**INFORME COMPLEMENTARIO DEL ANÁLISIS DE CAUSA RAÍZ FÍSICA DE LA CONTINGENCIA
PRESENTADA EN EL PROYECTO HIDROELÉCTRICO ITUANGO**

EVENTO ANALIZADO	TAPONAMIENTO GALERÍA AUXILIAR DE DESVIACIÓN		
LUGAR DEL EVENTO	PROYECTO HIDROELÉCTRICO ITUANGO, ANTIOQUIA		
UNIDAD DE NEGOCIO		ESTUDIO	ANÁLISIS COMPLEMENTARIO DE CAUSA RAÍZ FÍSICA
No. INFORME	SKV373-003-001-INF-003-B	FECHA	28 - Febrero - 2019
METODOLOGIA UTILIZADA			
RESPONSABLE INVESTIGACIÓN	SKAVA CONSULTING S.A.

Informe Complementario del Análisis de
Causa Raíz

Figura 7. Plano de soporte y excavación de la GAD.

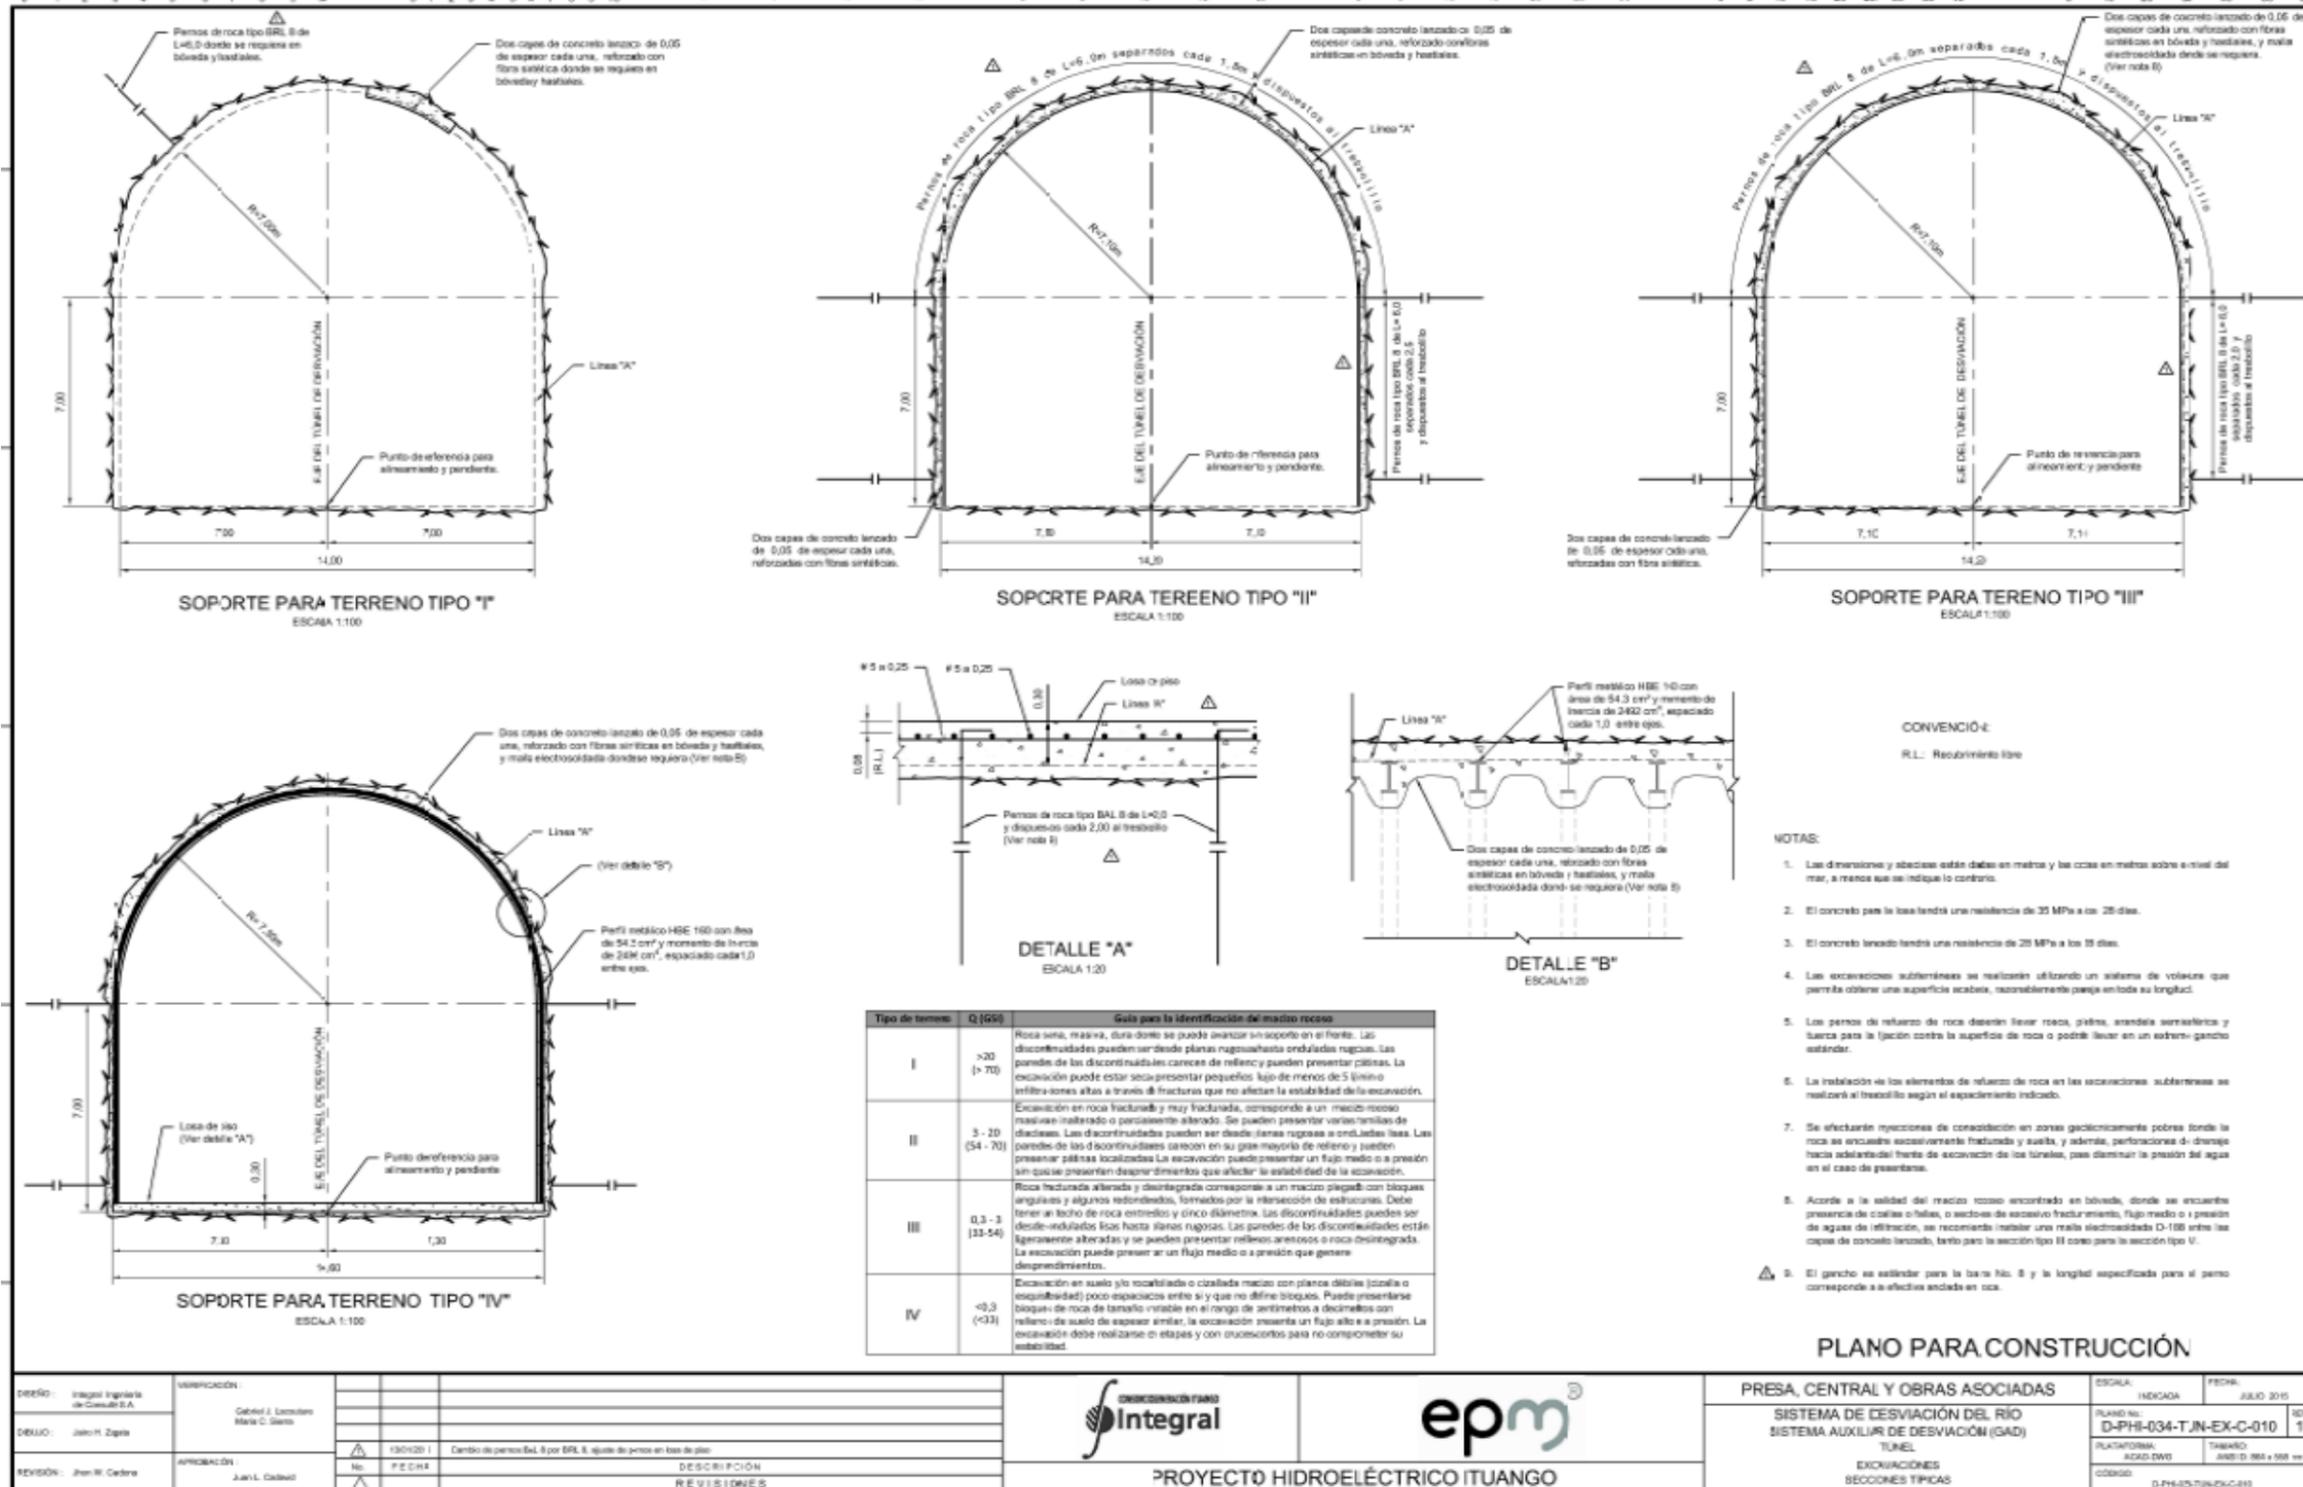
(*) En el sector 2 de la GAD, el diseño definió que la losa de piso sólo se instalaría en terreno tipo IV.

Es importante señalar, a modo de contexto, que las calidades de roca y tipos de soportes definidos por el Diseñador-Asesor para la GAD son similares a los definidos previamente para los túneles de desviación izquierdo y derecho. Con la diferencia en el diseño de la losa de piso. Durante la etapa de diseño, los túneles izquierdo y derecho contemplaban la losa de piso sistemática a todo lo largo de ellos. Mientras que el diseño de la GAD indica que la losa de piso se instalará sólo para la calidad de roca tipo IV.

Este cambio de criterio de diseño se debe a que, según lo evidenciado en la comunicación D-PHI-CCE-ADM-1-C4264 [Ref. 9], durante la construcción de los túneles de desviación izquierdo y derecho se realizó una evaluación de la condición de la roca, mediante esta evaluación se determinó que en aproximadamente un 25% de la longitud de estos no era necesaria la instalación de la losa de piso. Esta metodología traspasa parte del diseño de la etapa de ingeniería previa a la etapa de ingeniería durante la construcción. Esto es una práctica habitual en la construcción de túneles.

De acuerdo a los cálculos de evaluación de erosión realizados por SKAVA esta decisión es aceptable, siempre y cuando se realice correctamente una evaluación y diagnóstico del piso.

Figura 11. Comparación velocidades de diseño original (TDD) durante la construcción de la Descarga de fondo y GAD.
Tomada de Ref. 17.

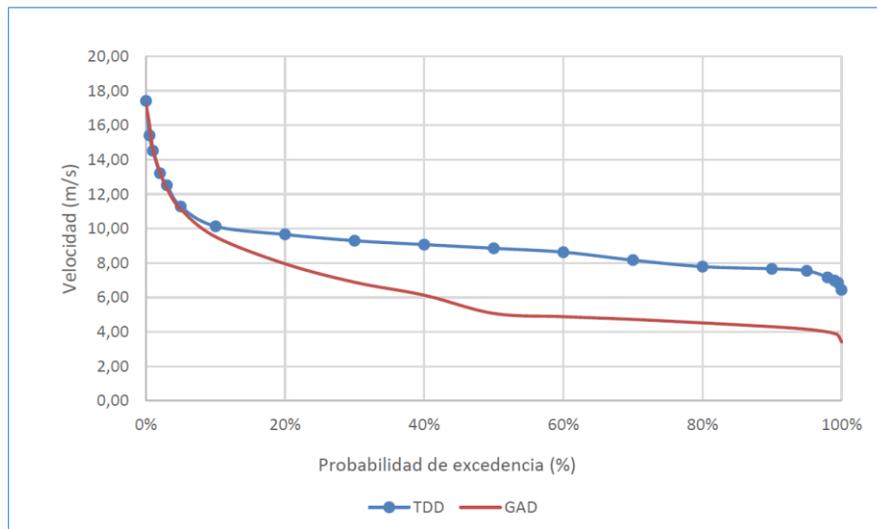
En la Figura 11, se observa que existe un 40% de probabilidad de excedencia para la velocidad de 6 m/s. También se observa que existe un 90% de probabilidad de excedencia para la velocidad por sobre 4 m/s, es decir, prácticamente todo el tiempo la GAD estará operando con velocidades altas (ver en Tabla 2 valores recomendados por distintos autores). Debido a esto, hay que prestar especial atención a los efectos que generan las velocidades altas en túneles hidráulicos, como por ejemplo: la erosión y cavitación.

Figura 12. Curva de calibración teórica de la Galería Auxiliar de Desviación.
Tomada de Ref. 17.

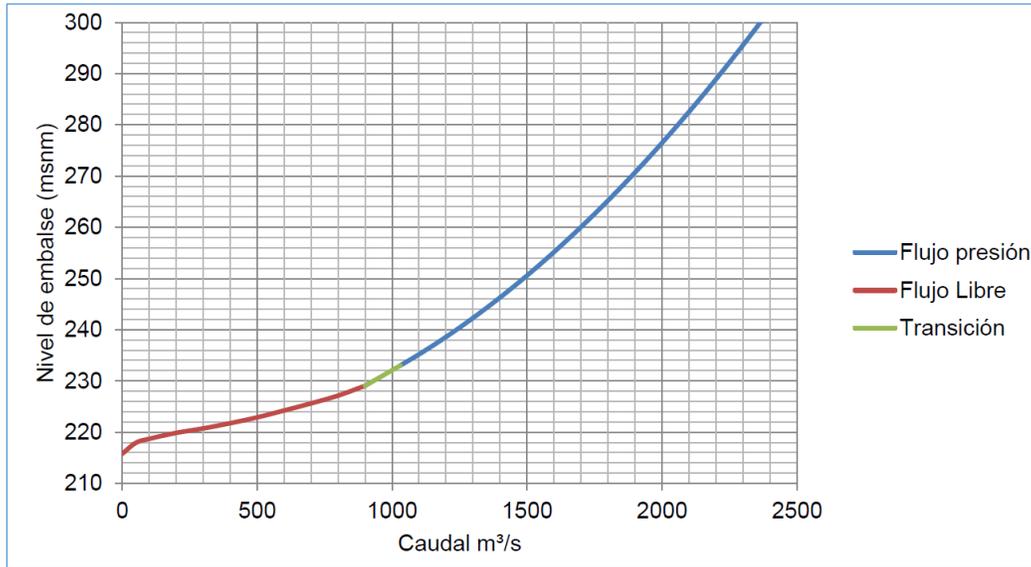
Es importante observar en la Figura 12 que para los niveles del embalse comprendidos entre 228 msnm y 234 msnm (aproximadamente) el flujo es de transición (flujo pulsante). Durante las transiciones entre flujo libre y flujo en presión se producen en el túnel variaciones de presión no controladas sobre el perímetro de éste, similares a pulsaciones. Las pulsaciones de presión producen fuerzas de presión y succión sobre la roca. Si previamente se ha iniciado un proceso erosivo, las pulsaciones de presión son un Factor Contribuyente Probable adicional que aceleraría la erosión.

Durante los días previos al taponamiento inicial de la GAD (28 de abril), los niveles del embalse estuvieron alrededor a 234 msnm (ver Figura 13), es decir, muy cerca del límite superior de la zona de transición del flujo, por lo que probablemente se produjo un flujo pulsante, lo cual sería un factor contribuyente para la Causa Raíz Física Probable del colapso.

Figura 16. Resultado análisis de erosión.

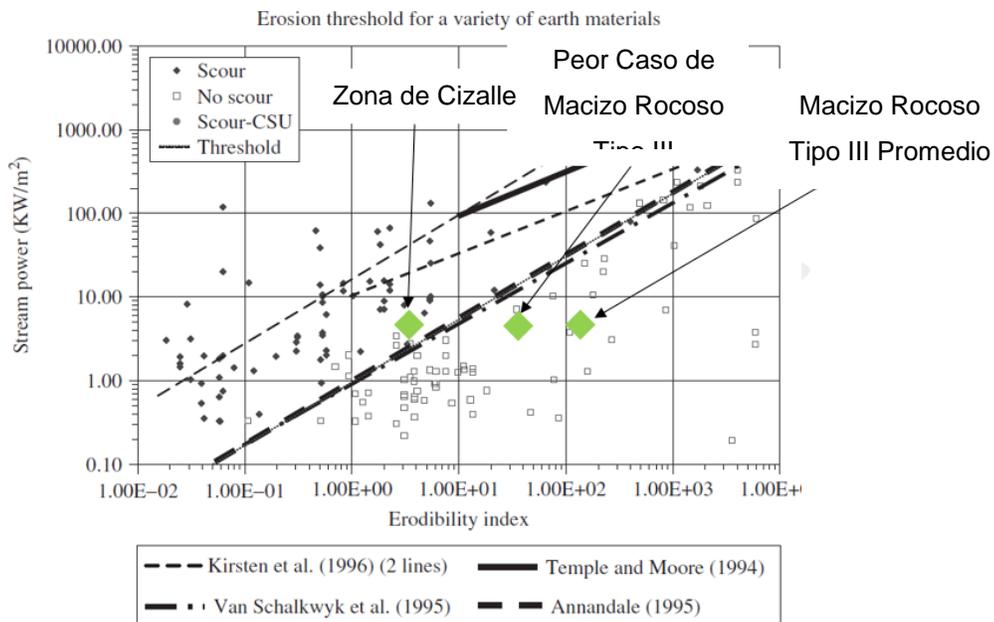
- Considerando los parámetros geotécnicos del macizo rocoso tipo III no se habría producido erosión en este tipo de roca.
- Sin embargo, en las zonas de debilidad, como una zona de cizalla, es probable que se produzca erosión.

De los análisis hechos por SKAVA se concluye que en las rocas tipo I, II y III la probabilidad de erosión por efectos del agua es baja y que la decisión del Diseñador-Asesor de no solicitar sistemáticamente losa de piso fue adecuada. Sin embargo, fruto de este análisis, se puede ver que las zonas de cizalla si son erosionables.

Figura 17. Visualización CAD del perfil final del túnel en la zona de la curva de la GAD.

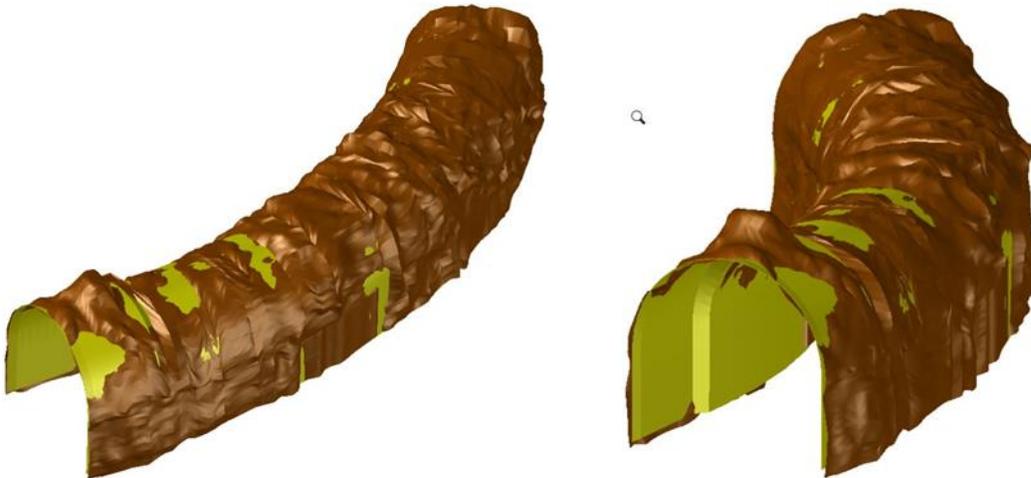
En relación a las sobrexexcavaciones, y tal como se señaló en el Informe de Causa Raíz Física [Ref. 1] en el ítem “4.3.2.1.c.ii. Perfil Irregular y Perturbación por Voladura” “... en la GAD existen irregularidades en el perfil tanto en sentido radial como axial. Estas irregularidades pueden ser incluso de hasta más de 2 m, como es el caso en la abscisa 0+511. Se considera que las irregularidades pudieron haber sido ocasionadas por condiciones geológicas inherentes al macizo rocoso, metodología constructiva y “perturbación por voladura”. Todas éstas son propias del método constructivo de perforación y voladura, e incluso en el sector 2 de la GAD se tomaron medidas de pre soporte para evitarlas, como instalación de “spiling bars”.

El color marrón del Figura 17 representa las zonas con sobreexcavaciones.
